2024 年 11 月 18 日

リオン株式会社

普通騒音計 NL-28 バージョンアップのお願い

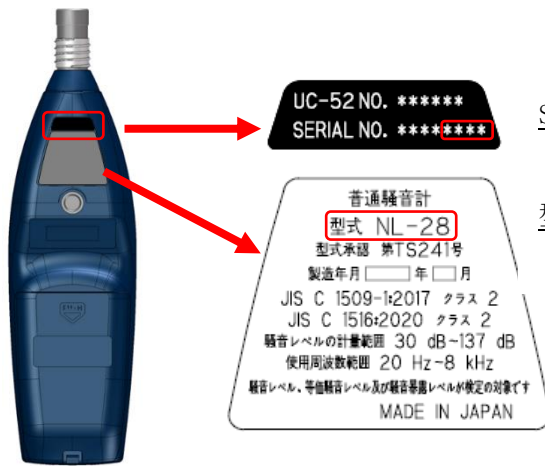
SERIAL No. の下 4 桁をご確認ください。

型式をご確認下さい。“NL-28” 以外は対象外です。

電源オフや電池の取り出しのタイミングによって、次回起動時に電源が入らない、または正しい測定値が表示されない等の動作不良が発生する可能性があります。

ファームウェアの不具合により、まれに内部メモリへのアクセス時間が長くなる場合があります、その間に電源オフや電池の取り出しが行われると、内部メモリデータが破損し不具合が発生することが分かりました。

最新版のファームウェアにバージョンアップしていただくことで、不具合の発生を解消できます。
